TRIBUNALE DI POTENZA

ESECUZIONE IMMOBILIARE: N. 6/2020 R.G.E.

RELAZIONE DEL C.T.U.

CHIARIMENTI ALLE OSSERVAZIONI SEGNALATE

[Stralcio estratto dalla Tav. 1P allegata al Permesso di Costruire n. 97/2007]

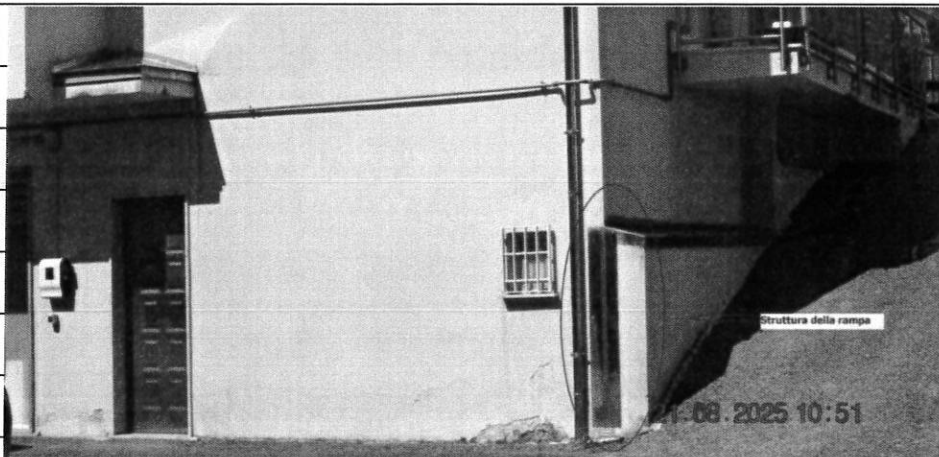
Nel lotto n. 2 il Consulente rileva che il **locale deposito o locale sottotetto** non ha *“né le condizioni urbanistiche né quelle igienico sanitarie, con particolare riferimento alle altezze interne, per la modifica della destinazione d'uso in residenziale”*.

Sul punto si rileva che nei grafici allegati al titolo urbanistico non esistono grafici rappresentativi di detto locale. In buona sostanza il Consulente, con una certa forzatura, ha denominato locale – deposito (vedasi pag. 6 della Consulenza) ciò che in effetti oggi è un locale residenziale ma che nella realtà era solamente un lastrico solare.

Pertanto, la cosiddetta trasformazione del locale residenziale in locale deposito è un'operazione non sanabile proprio per le ragioni suesposte e cioè perché in origine era semplicemente un lastrico solare.

sottotetto del Lotto n. 2, si ritiene opportuno precisare che dagli elaborati progettuali allegati al Permesso di Costruire n. 97/2007 il piano in questione risulta già assentito quale volume edilizio esistente, con destinazione d'uso a "locale deposito".

Sul punto si precisa altresì che il piano sottotetto risulta rappresentato negli elaborati progettuali come volume edilizio chiuso, con destinazione a deposito, e non quale superficie scoperta o **lastrico solare**.

Pertanto, contrariamente a quanto dedotto nelle osservazioni di parte, non si riscontra alcuna trasformazione di un preesistente lastrico solare in superficie residenziale, né la realizzazione di nuova volumetria abusiva, atteso che il piano sottotetto risulta regolarmente rappresentato negli elaborati progettuali assentiti e trova altresì corrispondenza nella documentazione catastale acquisita agli atti.

La difformità rilevata attiene pertanto esclusivamente all'utilizzo di fatto degli ambienti ed alla diversa distribuzione interna degli stessi rispetto agli elaborati progettuali assentiti, permanendo invece la legittimità urbanistico-edilizia del volume sottotetto nella sua originaria destinazione a deposito.

Con riferimento alle opere interne riscontrate, si è ritenuto che la tramezzatura realizzata possa rientrare nell'ambito delle tolleranze esecutive di cui all'art. 34-bis del D.P.R. 380/2001, trattandosi di modifiche interne prive di incidenza sulla consistenza urbanistica complessiva dell'immobile e non comportanti alterazioni essenziali dell'organismo edilizio assentito.

**Giunto verticale:
Separazione fisica fra le due strutture in C.A.**

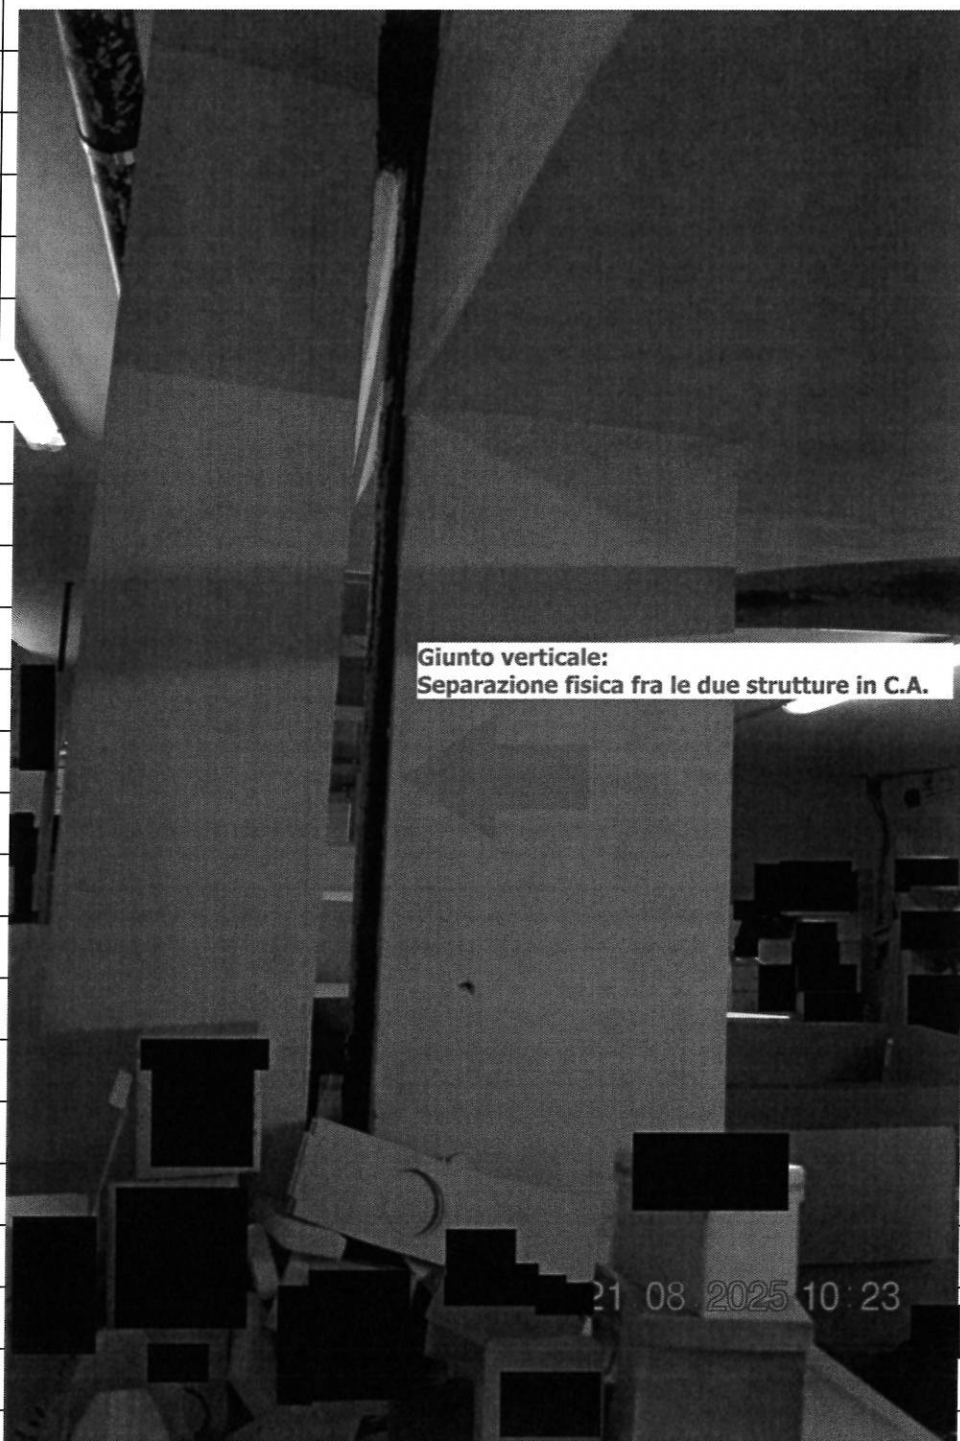
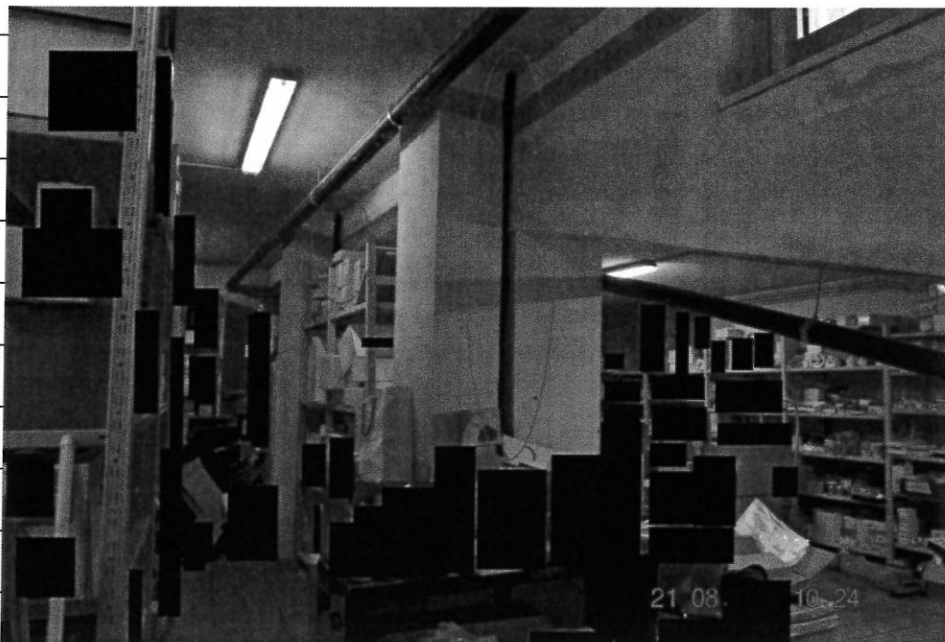
Sempre nel lotto n. 2, **al piano seminterrato** (pag. 7), il Consulente ha evidenziato la difformità edilizia della rampa di accesso che oltre che essere abusiva è anche priva dell'agibilità. A pag. 7 il Consulente scrive letteralmente *“si rileva, inoltre, che la rampa non risulta statisticamente collegata alla struttura principale dell'edificio dalla quale è separata a mezzo giunto tecnico ...”*.

Contrariamente a quanto sostenuto dall'ausiliare del Giudice **non è sanabile la rampa di accesso** in quanto non è possibile effettuare un deposito sismico in sanatoria solo della parte abusiva poiché **il giunto tecnico non esiste**, la struttura è unica e, si ripete, non è sanabile se non con gravosi e rischiosi interventi sulla parte strutturale autorizzata.

Si precisa altresì che il riferimento contenuto nella relazione peritale alla circostanza che la rampa "*non risulta staticamente collegata*" alla struttura principale dell'edificio deriva dalle risultanze oggettivamente rilevabili in sede di sopralluogo. In particolare, è stata riscontrata la presenza di una netta separazione tra le strutture verticali della rampa e quelle del fabbricato principale, con interposizione di uno spazio libero di circa 10 cm, circostanza compatibile con la presenza di un giunto tecnico tra i due corpi di fabbrica.

Lo scrivente evidenzia, per completezza, che non è stato possibile verificare direttamente le modalità di connessione delle opere in fondazione e a livello degli elementi strutturali non ispezionabili, non potendo il CTU procedere ad accertamenti di tipo distruttivo sulle strutture esistenti. Tuttavia, la valutazione espressa nella relazione di stima trova ulteriore riscontro negli elementi documentali acquisiti nel corso delle indagini svolte.

[Stralcio estratto dalla Tav. 1P allegata al Permesso di Costruire n. 97/2007]

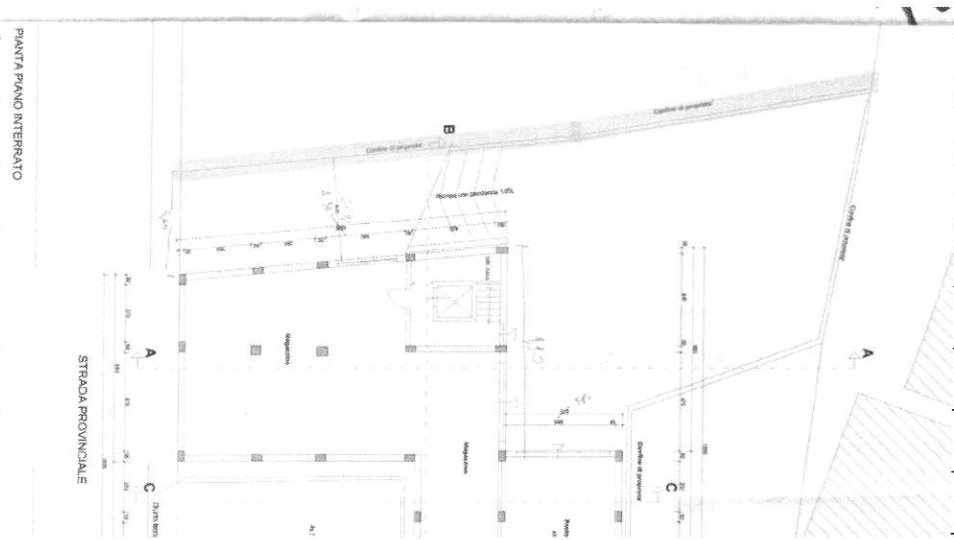
Inoltre, come l'On.le Tribunale potrà verificare dal grafico che si allega alle presenti note, il Consulente non ha rilevato ed evidenziato la circostanza che una parte del piazzale di proprietà [REDACTED] include anche la proprietà del confinante [REDACTED] (nel grafico vedasi la part.Illa n. 1473 che include anche parte della proprietà [REDACTED]. Pertanto una eventuale sanatoria necessariamente includerebbe la proprietà di un terzo con grave danno per lo stesso.

Si rileva inoltre che la documentazione acquisita nel corso delle indagini restituisce rappresentazioni non perfettamente coincidenti dell'andamento del confine. In particolare, negli elaborati allegati al titolo edilizio originario il confine risulta rappresentato in modo coerente con l'andamento catastale,

mentre negli elaborati relativi al successivo titolo edilizio il medesimo è rappresentato con andamento rettilineo sostanzialmente coincidente con l'attuale configurazione dei luoghi.

Lo stato dei luoghi evidenzia altresì la presenza di un muro di sostegno che delimita stabilmente le due proprietà poste a quote differenti, configurazione già riscontrabile nella documentazione fotografica storica disponibile.

Alla luce di quanto sopra, gli elementi acquisiti non consentono di escludere né di confermare in modo univoco eventuali interferenze con proprietà limitrofe.
